RESOLUCIÓN N°

23 JUN 2017

**“CONSTRUCCIÓN INSTITUTO SUPERIOR DE PROFESORADO N° 20
"NÉSTOR J. ZAMARO" - SAN JUSTO - DPTO. SAN JUSTO”**

CIRCULAR ACLARATORIA N° 2 (CON CONSULTA)

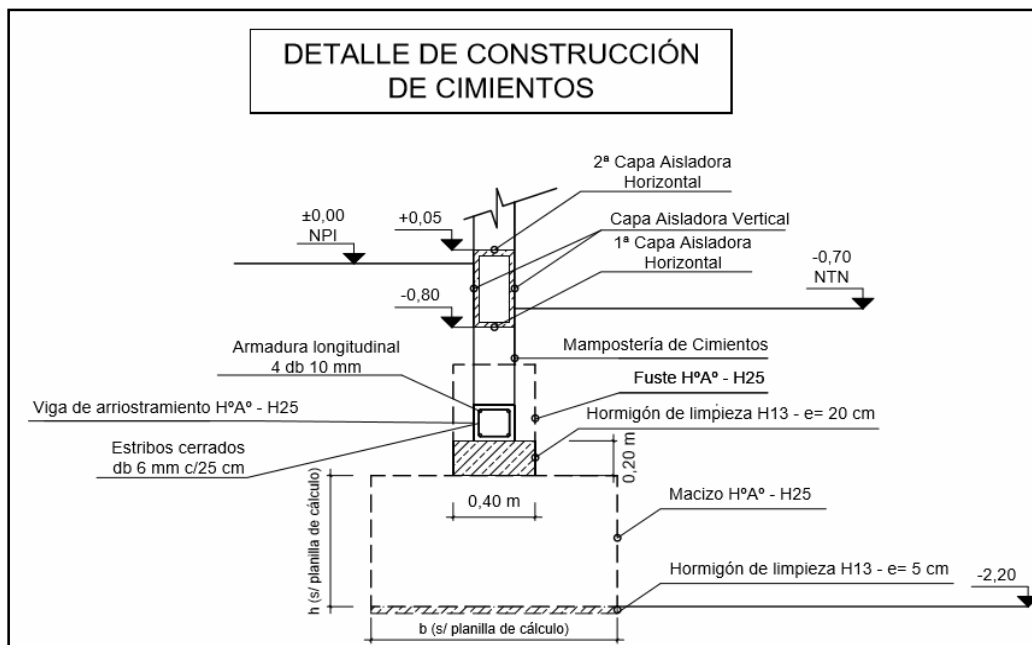
Consulta N° 23: Respecto de las columnas metálicas circulares no estructurales ubicadas en los canteros del atrio de ingreso, donde por pliego se aclara que las columnas se construirán del mismo diámetro que las columnas estructurales, pudiendo variar su espesor, pero no queda aclarado si son del mismo material. En el caso de las columnas estructurales se especifica columnas circulares de Hierro, diámetro 20 cm y espesor 2.50mm, consideramos las no estructurales del mismo material?

23. Considerar columnas metálicas circulares no estructurales, ubicadas en canteros, del mismo material de las estructurales. Es decir de Hierro.

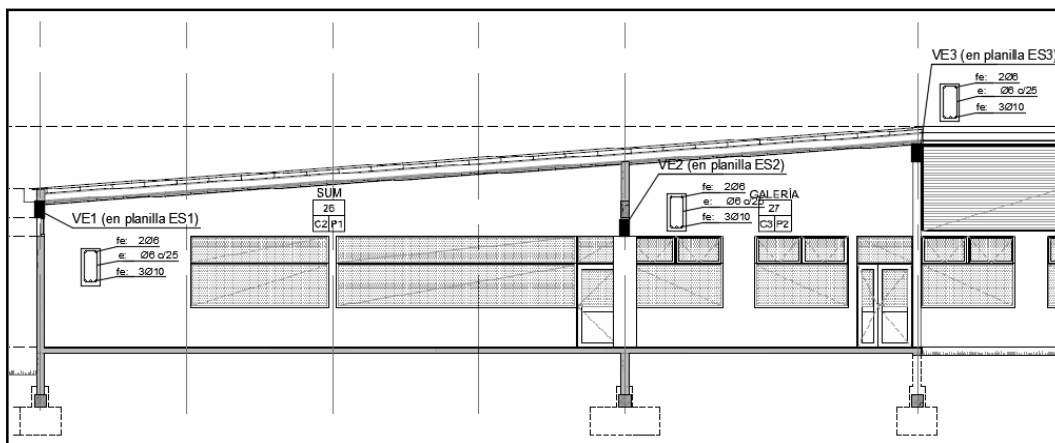
Consulta N° 24: Solicito un Detalle de Cimientos donde se pueda ver altura de las mamposterías de cimientos de ladrillos comunes, posición de capas aisladores, nivel de piso interior y exterior, cota de fundación, etc. ¿Cómo se definen las capas aisladoras respecto del nivel de piso interior y el exterior dada la diferencia de nivel?, etc.

24.

Se omitió su dibujo en el Corte 2-2 del Plano I20-AVAC01. Por lo tanto se adjunta el detalle de ubicación:

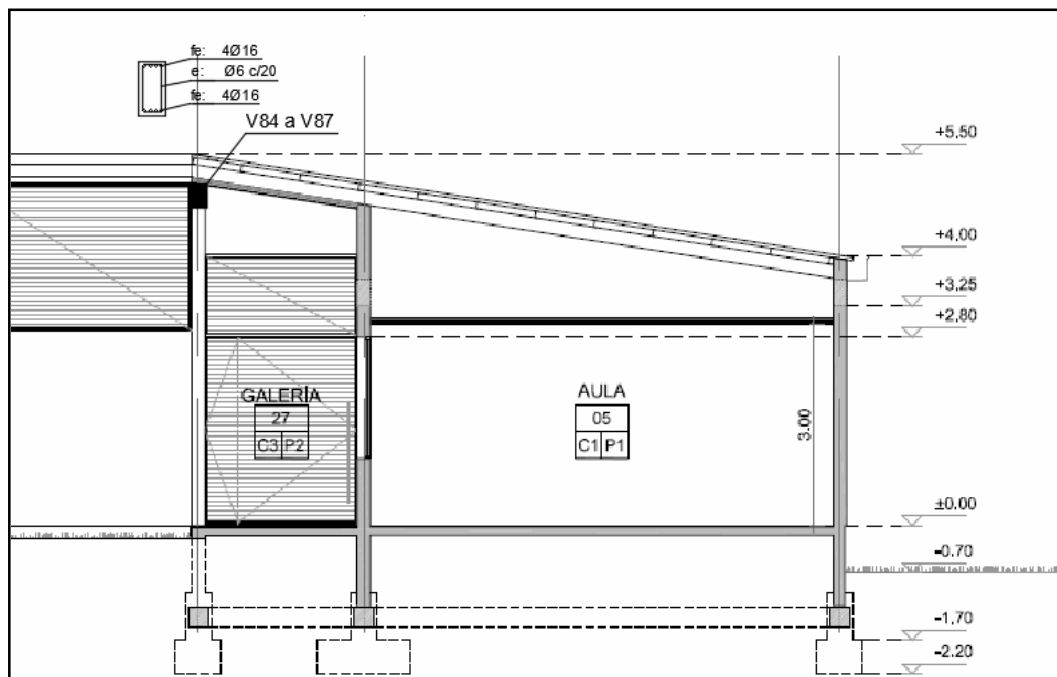
Consulta N° 27: Según el plano E02 las vigas V84,V85,V86,V87,V129,V130,V131,V132,V133,V143; son de HºAº y sus medidas son de 20x40cm, ¿Dónde y cómo se ubican o materializan las mismas dado a que en los cortes no se puede distinguir sus posiciones?

Las vigas de HºAº V84, V85, V86, V87 están apoyadas sobre la parte superior de las columnas de HºAº C49, C61, C64, C67, C70;

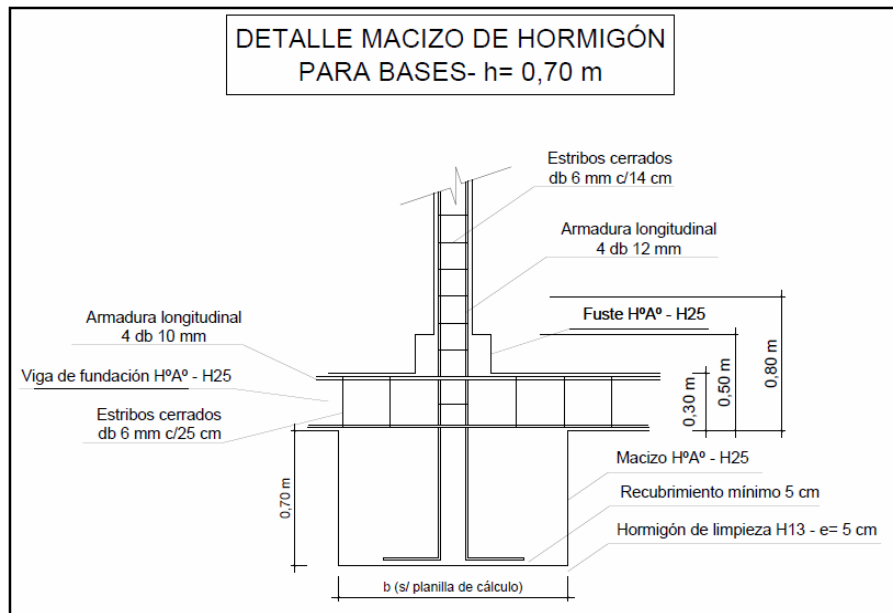
Consulta N° 28: Las columnas que dan a la galería, C28, C31, C34, C37, C40, C43, C46, C49, C61, C64, C67, C81, C84, C87, C90, C93 y C96, según el detalle de cimientos en Plano E01 son metálicas diámetro 20cm, pero según la planilla de Columnas del mismo plano son de HºAº, ¿de qué material son las mismas?

28. Se aclara que columnas que dan a las galerías C28, C31, C34, C37, C40, C43, C46, C49, C61, C64, C67, C81, C84, C87, C90, C93 y C96 son de HºAº H25 de $\varnothing=20$ cm, con armadura longitudinal 4 $\varnothing$ 12 mm y estribos $\varnothing$ 6 mm cada 14 cm, tal como figuran en la planilla y figura en plano:
